## 改善箇所説明図

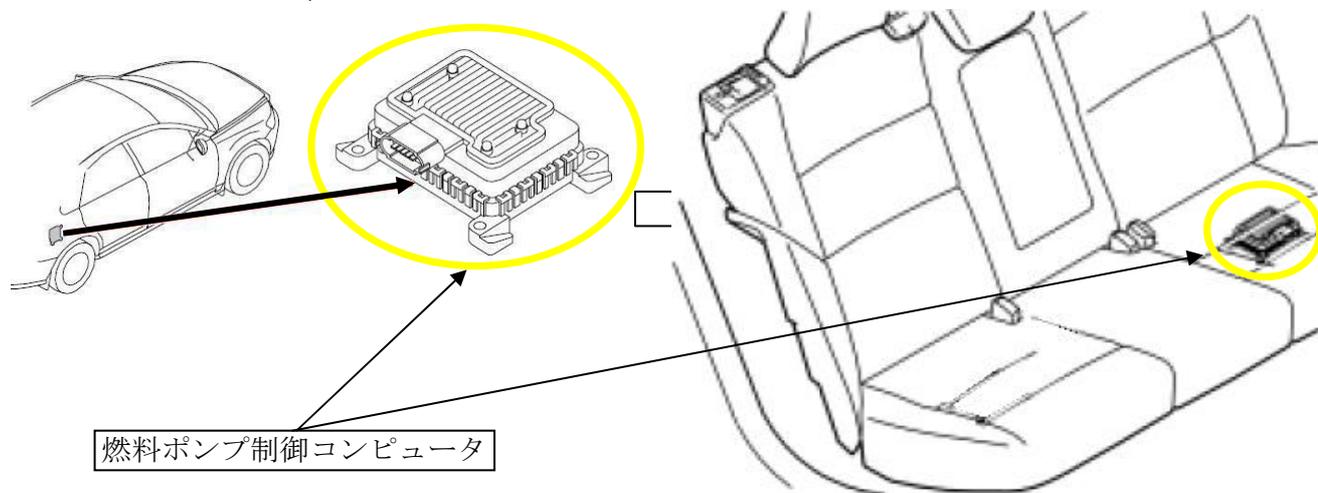
燃料ポンプの制御コンピュータの耐水性が不十分なため、当該コンピュータ内部に水分が浸入し、腐食する  
場合がある。そのため、燃料ポンプの吐出圧が低下し、最悪の場合、エンストするおそれがある。

全車両、当該コンピュータを新品と交換するとともに、左リアシートクッション下に移設する。

右後席ドアヒンジ取り付けボルトに黄色ペイントを塗布する。
